改善箇所説明図

改善の内容

基準不適合発生箇所

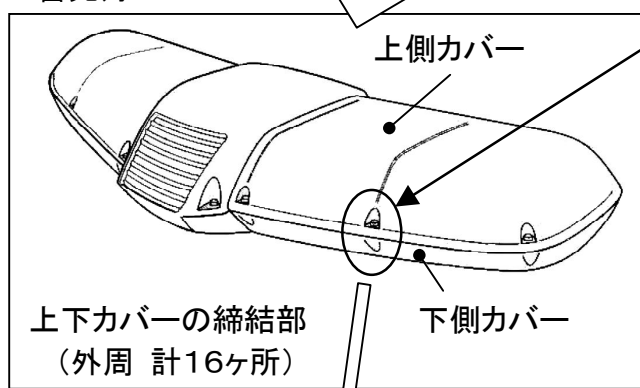
車両に架装した警光灯(社外品)の上下カバーの外周締結部(計16ヶ所)において、下側カバーの埋込ナット部に応力集中が発生しており、そこに走行振動や日射熱等の外的要因が加わることで亀裂が発生することがある。

そのため、そのままの状態で使用を続けると、締結部が損傷し、最悪の場合、上側カバーが脱落するおそれがある。
